OGGETTO: atto di intervento con "osservazioni" nel procedimento di valutazione di impatto ambientale (V.I.A.) relativo al progetto di centrale eolica "Parco eolico Tuscania" proposto dalla WPD S. Giuliano s.r.l. nelle località Mandria Casaletto - San Giuliano nel Comune di Tuscania (VT)

Le scriventi Associazioni, dopo aver attentamente esaminato lo studio di Valutazione d'Impatto Ambientale presentato dalla Società WDP San Giuliano S.r.l. relativamente alla realizzazione di un Impianto eolico denominato "Parco eolico Tuscania", inoltrano le seguenti osservazioni per le quali si ritiene che il progetto non presenti i requisiti consoni alla sua realizzazione.

Distribuzione delle ore equivalenti 2016 per i grandi impianti exCV (più numerosi)

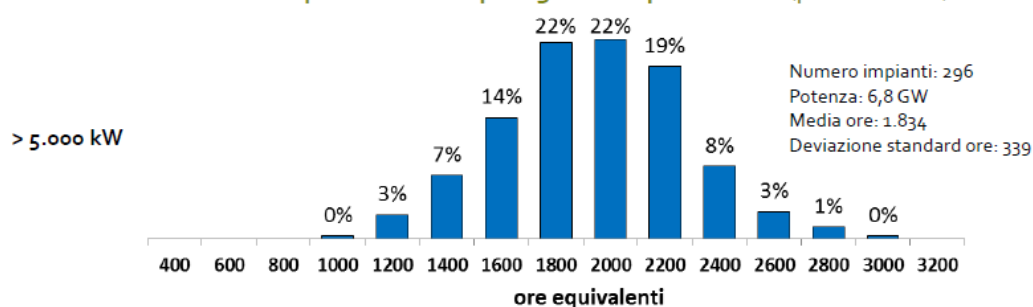
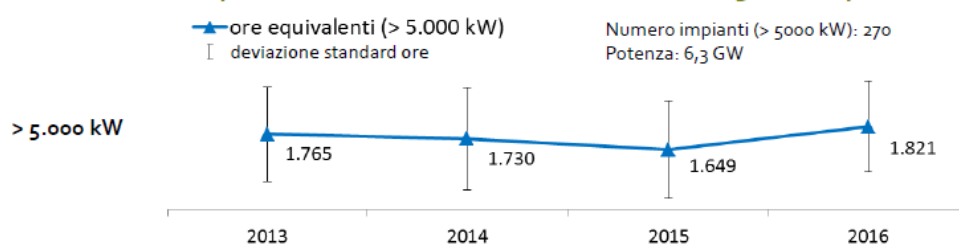
In particolare, si contestano i dati riportati nella "Relazione Tecnica" a pagina 10 dove viene stimata una produzione annuale dell'impianto industriale eolico di Tuscania di 324.211,8 MWh/anno che si ricava dalle ore equivalenti stimate. Riteniamo che il dato sia sbagliato, il dato di ventosità dell'atlante eolico del GSE riporta una ventosità pari tra 5 e 6m/s a 100 metri e si ritiene che non sia realistico considerare una ventosità sopra i 6m/s come riportato a pagina 12 nel documento "Relazione Anemologica".

Infatti dai documenti del GSE (Il punto sull'eolico, GSE) la distribuzione delle ore equivalenti 2016 per i grandi impianti exCV (più numerosi e inseriti nelle zone più ventose d'Italia) è rappresentata dalla figura seguente. Il valore medio sta intorno alle 1900 ore. Riteniamo che il valore 3.602 ore sia non veritiero. In Italia non esiste un impianto con 3600 ore all'anno equivalenti neanche nei siti più ventosi che non sono certo Tuscania.

In base ai dati sulla producibilità degli impianti italiani, l'impianto potrebbe produrre una quantità di energia annua pari a 170.000 MWh.

Per un impianto così impattante è fondamentale fare una raccolta dati della velocità del vento reale con anemometri fissi per almeno un anno.
